GegenWind Hohenzollern und Pro Natur Starzach informieren:

Stellungnahme im Rahmen des Beteiligungsverfahrens / Teilregionalplan Teilplan "Regionalbedeutsame Windkraftanlagen"

Im Bereich der Gebiete: Tü-ZAK-01, ZAK-01, ZAK-02, ZAK-03, ZAK-04, ZAK-05, ZAK-06, ZAK-07, ZAK-08, ZAK-09, ZAK-10 und ZAK-11

Karte mit den Plangebietes des Regionalverbandes

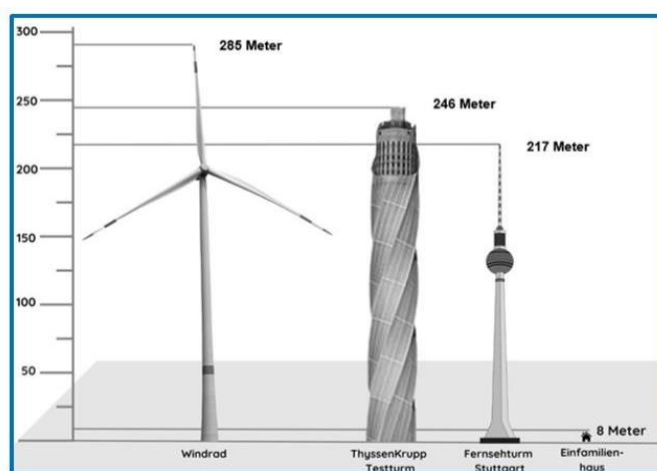
Der Regionalverband Neckaralb schafft Tatsachen. Nach mehreren Jahren Ruhe ist das Thema Windkraft wieder konkret. Die Gebiete sind vom Regionalverband bereits ausgewiesen (siehe Grafiken).

Höhenvergleich

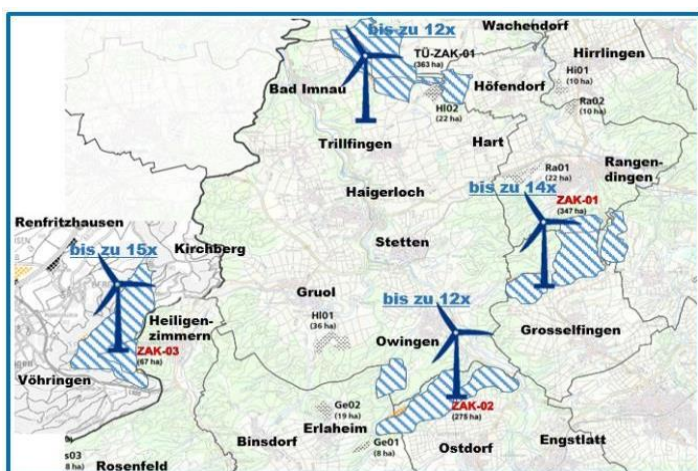
- **Großflächige Waldabholzung:** Pro Windturbine eine Fläche von knapp 2 Fußballfeldern. Natur- und Lebensräume für Mensch und Tier werden zerstört.
- **Riesige Dimensionen:** Mit 285 m Höhe überragen die Anlagen den Fernsehturm Stuttgart (217 m bis zur Spitze) und den Rottweiler Turm (246 m).
- **Gesundheitsrisiken:** Die Rotorblätter mit 172 m Durchmesser verursachen erheblichen Lärm, Infraschall und Schattenwurf. Dazu kommt noch gesundheitsgefährdender Abrieb vom Windrad.
- **Wertverlust:** Durch die Nähe zu diesen Anlagen verlieren unsere Häuser im Schnitt 20-30% an Wert.
